內政部 函

主旨：修正建築技術規則建築設計施工編第42條補充圖例圖42-
(1)及圖42-(2)，請查照轉行。

第42條 圖42-(1)

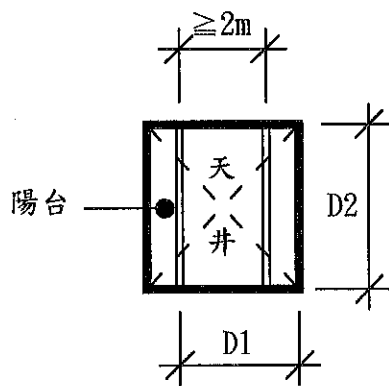
(一)圖42-(1)文字說明3「……地板面以上50cm範圍內不得
計入……不包括本編第1條第16款所稱之樓梯走廊浴廁等
非居室部分……」修正為「……地板面以上75cm範圍內
不得計入……不包括本編第1條第19款所稱之樓梯走廊浴
廁等非居室部分……」。

- ①則 W_3, W_7, W_8 ，為無效之採光開口，其面積不得計入採光面積。
- ②設陽臺均小於 2m 寬度，除 W_1 臨接陽臺之部分，其有效採光面積應按 0.7 計算外，其餘均為有效採光開口。
- ③若 W_1, W_2, W_4, W_5, W_6 之有效採光面積之和(地板面以上 75cm 範圍內不得計入)為 Σa ，居室樓地板面積即圖中斜線部分(不包括本編第1條第19款所稱之樓梯走廊浴廁等非居室部分)為 $F. A$ ，則 $\Sigma a \geq F. A/8$ 。
- ④有效採光距離之保持係以建築物外牆為準，故居室樓地板內仍可隔間。
- ⑤住宅區建築物，深度超過 10m 者，至少應有一面(背面或側面)在有效採光範圍內，其他各面雖不在有效採光內，如符合45條水平距離(即 1m)者，仍可開窗，惟不得計入有效採光面積，如本圖例，若 D_1 及 $D_2 > 10\text{m}$ 時，至少應有一面之外牆在有效採光範圍內；若其右側外牆為有效採光，此時應調整設計平面，使 l_2 之值符合有效採光之規定。
- ⑥住宅區之建築物深度在 10m 以內時，不檢討各面之採光距離，各層背面及側面如有開窗時，亦不予限制採光距離，惟前述各立面開口採光面積總計仍須符合第41條規定。

第42條 圖42-(2)

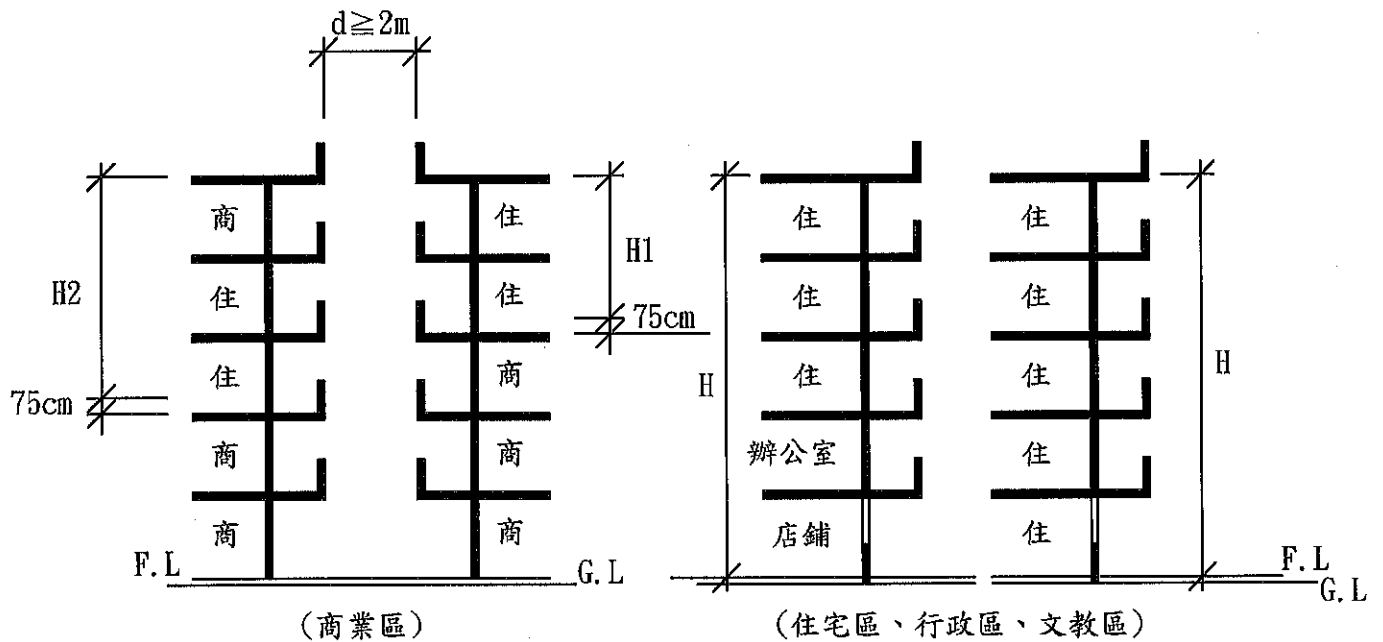
(二)圖42-(2)文字說明3「……符合本編第1條第7款之屋頂
突出物不予計入外牆高度。」修正為「……符合本編第1
條第9款之屋頂突出物不予計入外牆高度。」另因窗臺高

度係依同編第45條及該條圖例檢討，本圖例有關窗臺文字及尺寸標示予以刪除。

- ① 建築物外牆依規定留有採光用窗或開口時，其同一基地內之他棟建築物或同棟建築物之對面部分(如天井)之有效採光距離 D ，係指面對之外牆間之水平淨距離。
- ② 天井部分各向之 D/H 值均應分別核算(即圖中 $D1$ ， $D2$ 與 H 之比值)。
- ③ 依前條第三款之規定，位於地板面 75cm 範圍內之窗或開口面積不得計入有效採光面積內，故本條關於高度(H)之計算應由地板面 75cm 之高度起算計至建築物外牆最高部分之垂直高度，符合本編第1條第9款之屋頂突出物不予計入外牆高度。
- ④ 門窗開向陽台時如圖42-(1)第②點說明規定計算，若相正對之兩面均設有陽台時，其有效採光僅扣減一面之陽台，即水平淨距離(D)，應自任一面之外牆面計至對面陽台之外緣如圖中 $D1$ 。
- ⑤ 商業區建築物水平間距達 5m 以上，其他使用分區水平間距離 6m 以上者(空地、道路及永久性空地寬度之和)免再增加。
- ⑥ 住宅區建築物，不因部分樓層設置辦公室或店鋪而減少其採光高度。
